MEMOIRE EN REPONSE

Aux remarques et observations formulées lors de l'enquête publique unique

-Préalable à l'autorisation pour la création de trois plans d'eau permanents

-Préalable à l'autorisation d'exploiter une carrière

Figure : Environnement viticole immédiat du projet

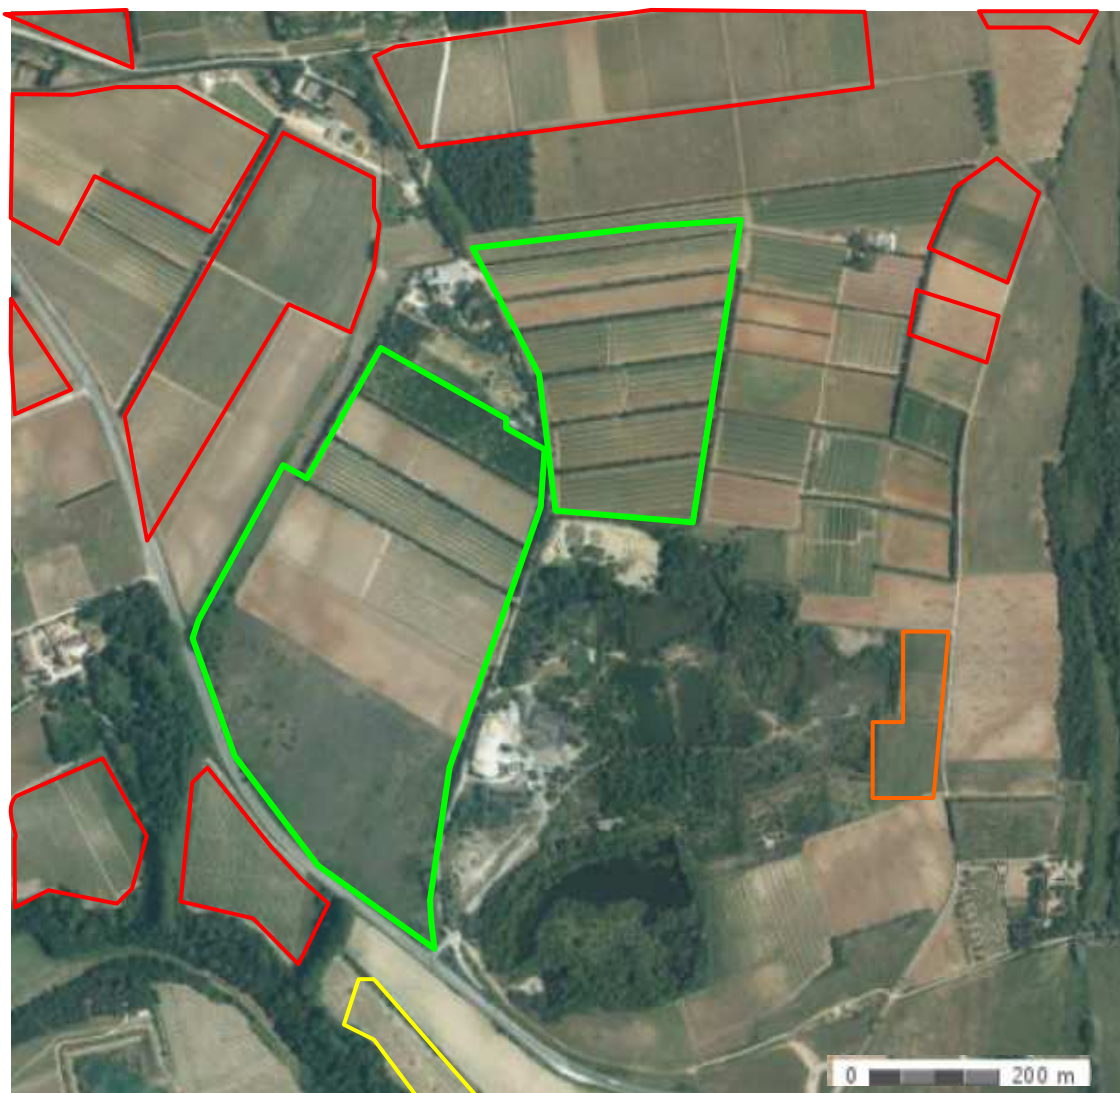
- Environnement viticole du projet et aire délimitée AOC.

Le dossier de demande d'autorisation (p81 de l'étude d'impact) mentionne un classement partiel des parcelles du projet en zone AOC viticole, information obtenue suite à consultation téléphonique de l'INAO par le bureau d'études ATDX.

Suite à l'avis sur le dossier de l'INAO en date du 8 février 2013, une nouvelle consultation par mail a été effectuée par le bureau d'études. Elle confirme en effet comme l'indique l'avis de l'INAO que la totalité du projet appartient aux aires délimitées parcellaires des AOC « Clairette de Bellegarde » et « Costières de Nîmes ».

L'environnement viticole de l'emprise du projet est évoqué dans la partie état initial de l'étude d'impact au paragraphe 1.2.2 « occupation du sol au droit et aux abords du site » en p15 et au paragraphe « impact » en p150.

La culture viticole est présente autour du site :

- à 175m de la limite nord du périmètre d'autorisation (185m du périmètre de l'extraction).

Entre le périmètre du projet et la culture de vigne se trouvent une haie de cyprès orientée est/ouest située à 15m au nord de la limite du périmètre, une zone boisée sur le tiers ouest et sur les deux tiers est une parcelle cultivée en maraichage.

- à 300m à l'est de la limite est du périmètre d'autorisation du secteur nord est.

Il s'agit de petites parcelles entrecoupées de zones de friches. Plus à l'est en direction de Sauzette, les terrains sont occupés par des friches d'anciennes vignes arrachées.

A l'est des anciennes gravières de Coste-Rouge, se trouvent des parcelles de vigne abandonnées.

- à 120m de la limite ouest du périmètre d'autorisation

A noter la présence d'une haie de cyprès en bordure de l'emprise du secteur nord ouest.

- à 30m de la limite sud du périmètre d'autorisation soit de 60 à 100 m du périmètre d'extraction.

La culture est située en contrebas au sud de la RD 6113. Une bande de terrain faisant partie du périmètre d'autorisation ne sera pas exploitée. Cette bande surélevée par rapport à la RD créé un masque topographique qui assure notamment une protection visuelle (voir coupe 5 figure 60 p 166 de l'étude d'impact).

Il est rappelé en page 81 de l'étude d'impact que les parcelles du projet sont aujourd'hui occupées par des cultures maraichères et des vergers (pruniers sur 2.7ha). Il n'y a pas de vignes au droit du projet.
